OGGETTO: Procedura di Valutazione di Impatto Ambientale relativa al permesso di ricerca per idrocarburi liquidi e gassosi denominato "La Cerasa " presentato il 27.12.2016 * **proponente: Shell Italia E&P S.p.A.** * osservazioni critiche * richiesta di archiviazione * richiesta di svolgimento di un'inchiesta pubblica

Osservazioni e controdeduzioni formulate ai sensi del DLgs.
n. 152/2006 art. 24 comma 4° in relazione alla procedura
VIA per il rilascio del permesso di ricerca di idrocarburi
liquidi e gassosi denominato "La Cerasa" – proponente
Shell Italia E&P spa

Figura 2: individuazione dell'acquifero carbonatico carsificato (in giallo trasparente) dei Monti della Maddalena.

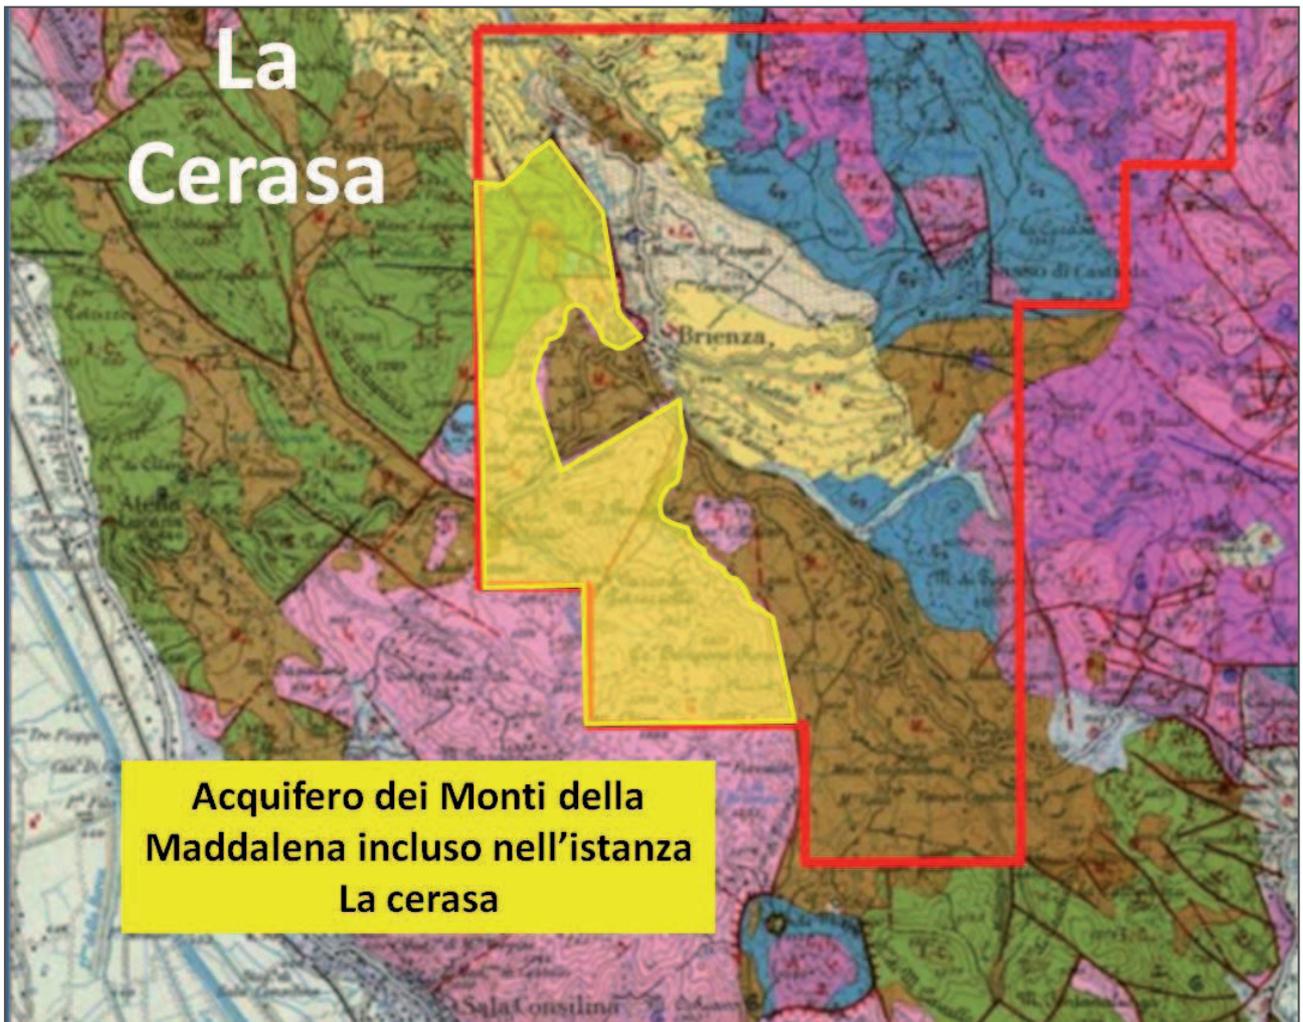
Nel SIA non è stata trattata l'importanza degli acquiferi carbonatici e non è la loro vulnerabilità all'inquinamento come i Monti della Maddalena ed altresì manca ogni riferimento agli impatti delle attività petrolifere. Ciò è sconcertante in quanto nessuna persona dotata di buon senso può escludere a priori l'esistenza di una relazione tra questi ultimi e la risorsa idropotabile dell'area. Eppure la **vulnerabilità** degli acquiferi carbonatici carsici e non è nota. Un'accurata valutazione delle problematiche relative alla vulnerabilità degli acquiferi molto permeabili per fatturazione e carsismo dell'area è di fondamentale

importanza per la corretta valutazione degli impatti delle attività petrolifere al di sopra e attraverso tali acquiferi e per la conoscenza dei margini di sicurezza di eventuali incidenti in superficie e nel sottosuolo generati dall'intervento. L'assenza dei dati in argomento costituisce una plateale violazione della prescrizione di cui alla lettera c) del comma 3° dell'art. 22 del DLgs. 152/2006.

Figura 3: individuazione degli altri acquiferi non carbonatici presenti nell'istanza Monte Cavallo che non sono stati individuati come strutture da tutelare nel SIA.

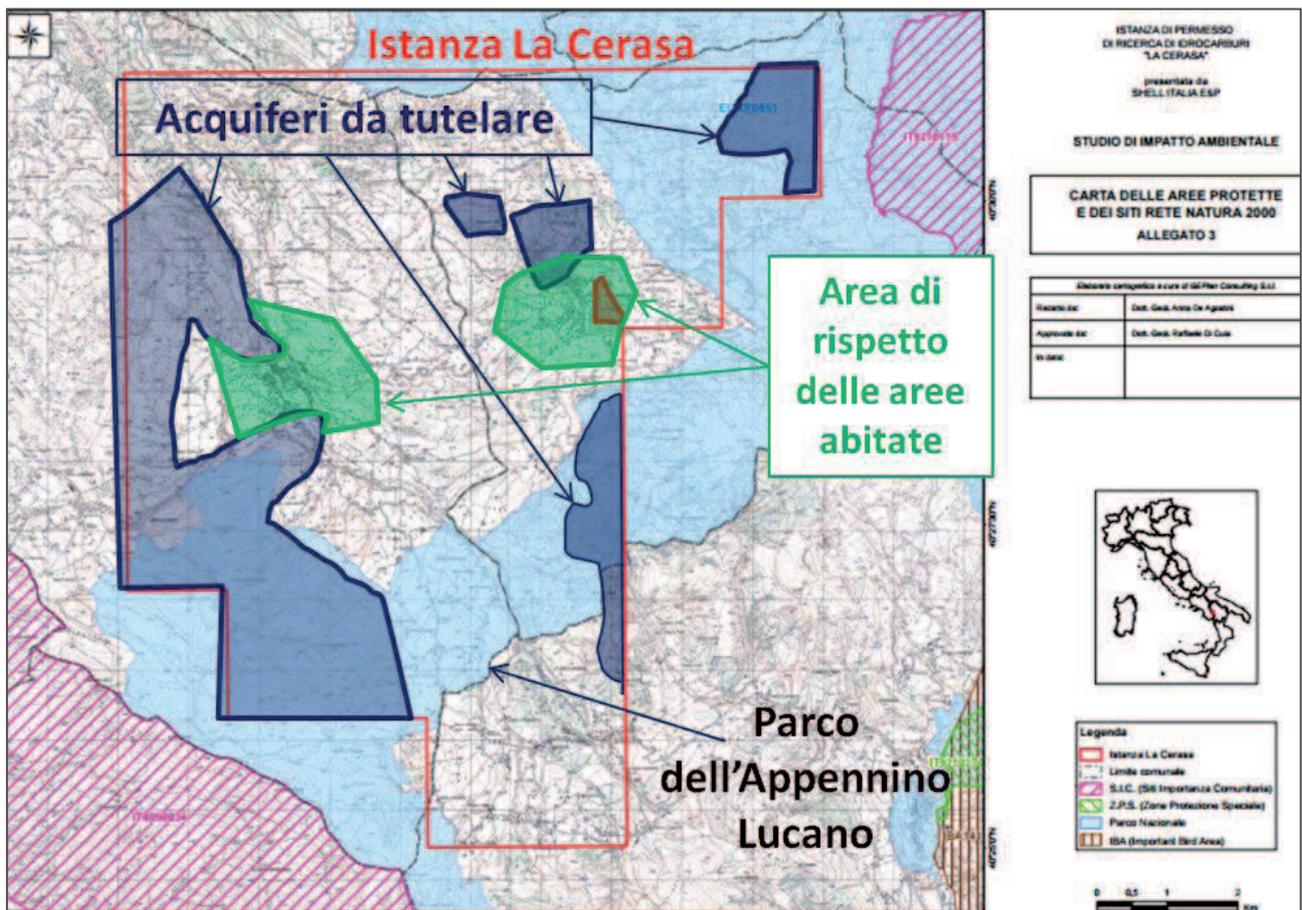
Sono evidenziate anche, in verde trasparente, le aree attorno ai centri abitati nelle quali devono essere vietate, comunque, le attività petrolifere. Orbene, se si considera che gli acquiferi sono predisposti per continuare ad erogare acqua potabile per l'eternità e che si tratta di una risorsa d'importanza (questa sì) **strategica** in quanto le acque erogate a quota variabile da circa 400 mt. a circa 800 mt. sono **insostituibili**, non si può non concludere che un loro

eventuale inquinamento produrrebbe effetti disastrosi per tutte le comunità che utilizzano questa risorsa idrica, in termini di acqua potabile e di uso agricolo. Il SIA è privo di una carta **idrogeologica** con la rappresentazione delle principali sorgenti e della portata delle stesse, fattore che ostacola l'esplicitazione delle problematiche che l'attività petrolifera a farsi può motivatamente comportare per l'assetto idrogeologico dei Monti della Maddalena e degli altri acquiferi individuati nella figura 3. Questi, è bene ribadirlo, costituiscono acquiferi molto permeabili e vulnerabili all'inquinamento.

a notevole permeabilità che costituiscono l'acquifero dei Monti della Maddalena e gli altri individuati nella figura 3.

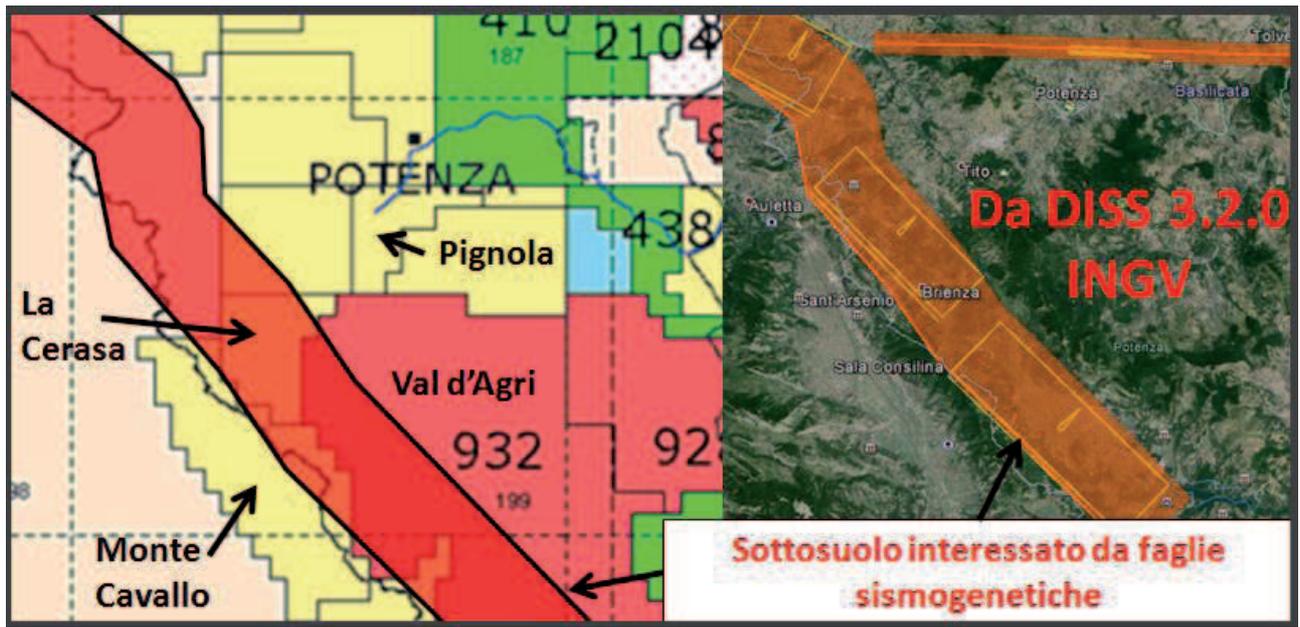
I dati disponibili evidenziano che l'area dell'istanza La Cerasa si trova nella fascia crostale nel cui sottosuolo si trovano faglie sismogenetiche e comunque nella fascia interessata non solo da tettonica attiva sismogenetica ma anche dalla tettonica lenta crostale che causa il lento e costante spostamento dell'Appennino verso l'Adriatico. Si fa presente che a pochi chilometri di distanza nella val d'Agri la tettonica crostale lenta determina breakouts delle perforazioni **(deformazioni)** eseguite pochi anni fa. Giova far notare che il SIA è privo di qualsiasi studio al

riguardo, circostanza che conferma la parzialità dello stesso.

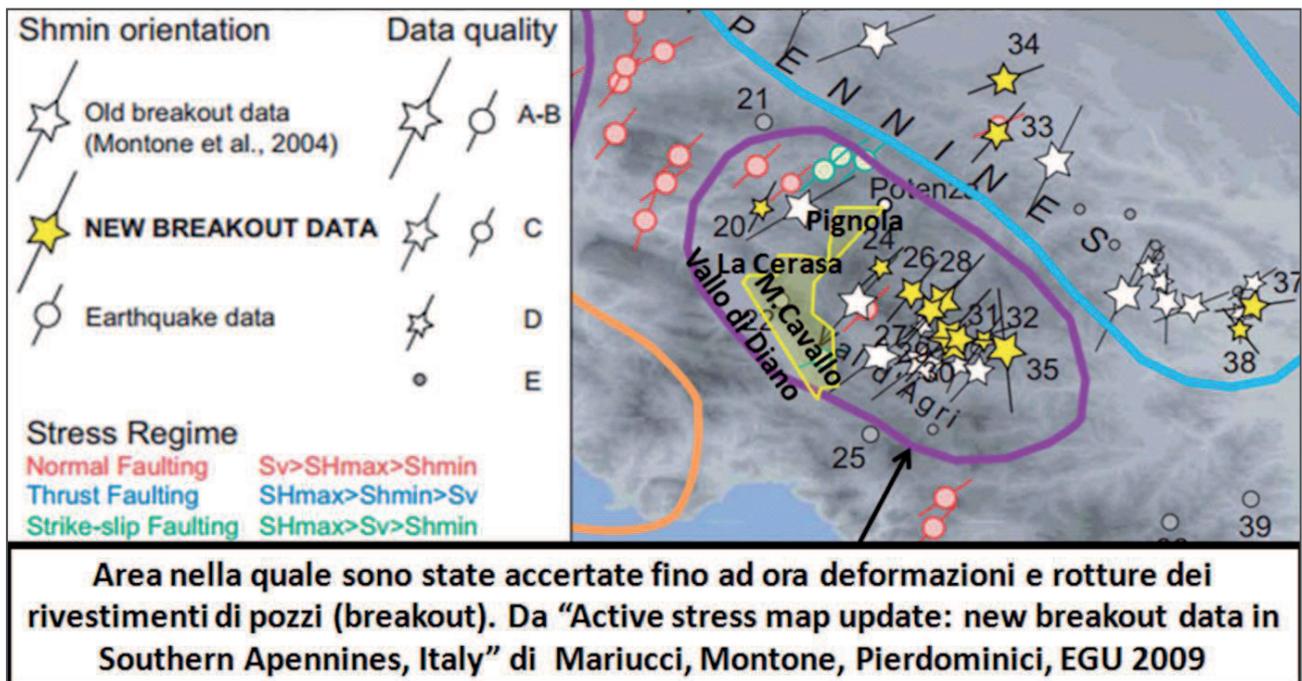
Nelle pubblicazioni scientifiche si parla di breakouts e non si citano eventuali rotture dei rivestimenti dei pozzi. Ciò non vuol dire che non si siano già verificate rotture. Sicuramente le compagnie petrolifere non hanno interesse ad esporre gli effetti dei breakouts perchè tale fenomeno evidenzierebbe problemi seri di potenziale inquinamento del sottosuolo, del suolo e delle acque superficiali e sotterranee. Come si vede il fenomeno della deformazione dei pozzi ha già interessato molti pozzi della val d'Agri

nonostante essi siano stati realizzati pochi anni fa. Con la linea gialla **nella figura 6** è stata schematizzata l'ubicazione delle istanze Monte Cavallo, La Cerasa e Pignola. I dati scientifici disponibili evidenziano che la fascia crostale delle citate istanze è interessata da lenta deformazione che interesserà anche eventuali nuove perforazioni in maniera progressiva in relazione all'evoluzione continua e lenta della catena appenninica che si sta spostando verso l'Adriatico.

Giova evidenziare che non è possibile trascurare tale fenomeno come elemento naturale di impatto sulle perforazioni ed in termini di conseguente inquinamento del sottosuolo e delle acque sotterranee e superficiali.

Figura 10: ubicazione delle istanze Monte Cavallo, La Cerasa e Pignola.

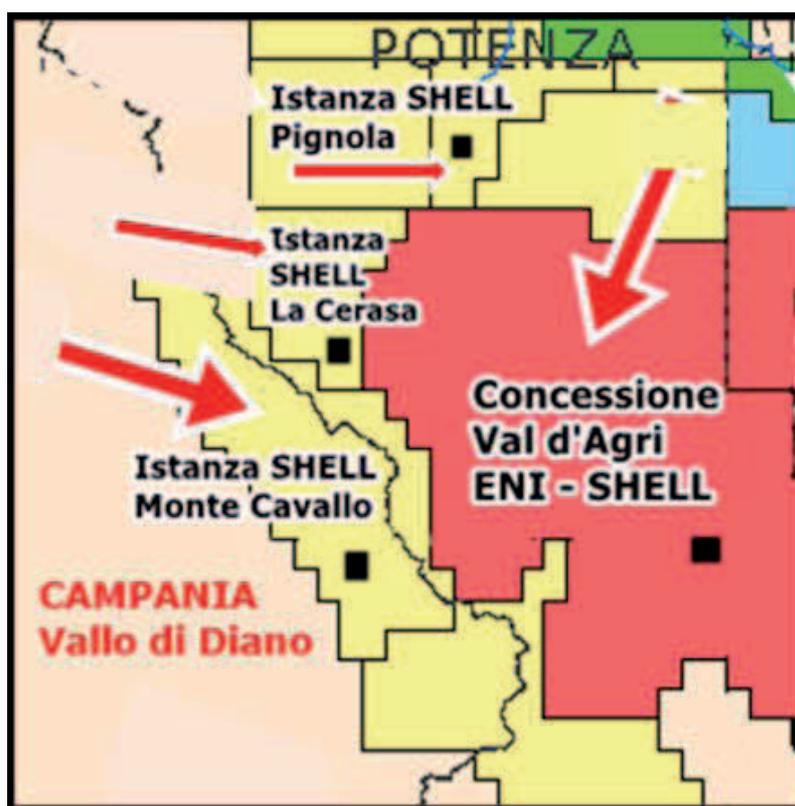
Come si evince dalla immagine di figura 10 le tre istanze Monte Cavallo, La Cerasa, Pignola confinano con la concessione Val d'Agri - ENI. In pratica rappresentano una sua estensione verso ovest e nordovest. Le istanze Monte Cavallo e La Cerasa confinano anche tra di loro

mentre l'istanza Pignola per poche centinaia di metri non confina con La Cerasa. E' evidente che gli impatti ambientali di attività eseguite nelle tre istanze si sommerebbero agli impatti già prodotti sull'ambiente nella concessione val d'Agri.

E' evidente che deve essere preso in considerazione l'effetto cumulativo delle varie attività e non solo gli impatti su ogni singola istanza. Una ulteriore prova del fatto che il SIA non è stato elaborato secondo quanto prescritto dalle vigenti leggi. Anzi, va fatto notare che gli impatti esaminati nel SIA
